Forum mondial de la sécurité routière

Groupe d'experts de la signalisation routière

**Programme de travail : Adoption du rapport final
par le Groupe d'experts**

Projet de rapport final

H, 2 Longueur de la zone ou du passage dangereux

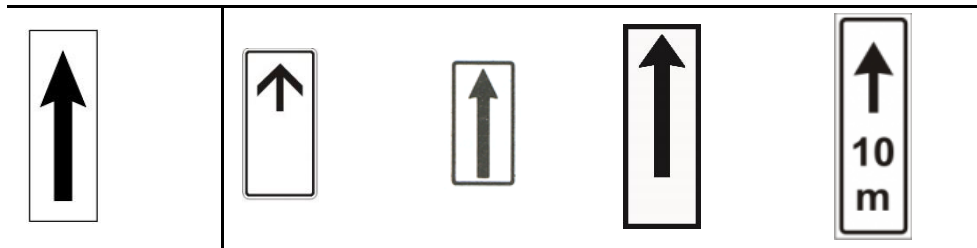
Le Groupe a constaté que dans certains pays le signal ne comportait pas les deux flèches et estimé que cela n'était pas conforme à la Convention et que ces deux flèches étaient obligatoires. Le Groupe a également constaté que le signal du Chili, qui portait l'inscription « PRÓXIMOS », n'était pas conforme à la Convention.
